**Forum mondial de l'harmonisation
des Règlements concernant les véhicules**Groupe de travail de l'éclairage
et de la signalisation lumineuse**Quatre-vingt-neuvième session**

Autres Règlements ONU**Proposition de complément [13] à la série 01 d'amendements
au Règlement ONU n° 45****Communication des experts du Groupe de travail « Bruxelles 1952 »***

Figure
Schéma des points de mesure sur écran

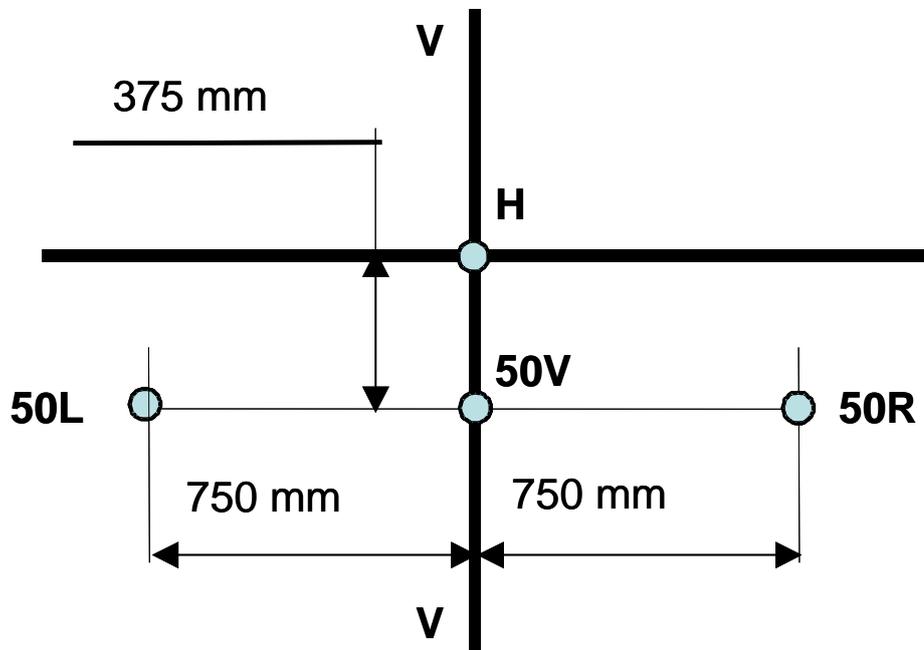
« 7.1 L'efficacité du nettoie-projecteur doit être vérifiée conformément aux prescriptions de l'annexe 4 du présent Règlement. L'efficacité du nettoyage aux points de l'écran de mesure indiqués ci-dessous doit atteindre, après chaque période de nettoyage, 70 % au moins pour le feu de croisement et, à titre facultatif, aussi 70 % pour le feu de route. Dans le cas d'un AFS, la présente disposition s'applique aux procédures d'essais photométriques telles que définies dans l'annexe 9 du Règlement ONU n° 123 ou dans l'annexe 4 du Règlement ONU n° 149, réalisées sur les unités d'éclairage à l'état neutre indiquées au paragraphe 6.1.1 ci-dessus. Dans le cas d'un projecteur à éclairage directionnel (Règlements ONU n°s 98, ~~ou Règlement ONU n°-112,~~ ou ~~classes A, B ou D du Règlement ONU n°-149~~), le projecteur devra, pour l'essai, être braqué vers l'avant.

1. Dans le souci de limiter autant que possible les modifications futures et de tenir compte, aux paragraphes 7.3.1 et 7.3.2, de la série d'amendements la plus récente au Règlement ONU n° 149, la présente proposition vise à supprimer, au paragraphe 7.1, la liste des classes visées et à mentionner, aux paragraphes 7.3.1 et 7.3.2, les faisceaux de croisement et les faisceaux de route de manière plus générale.
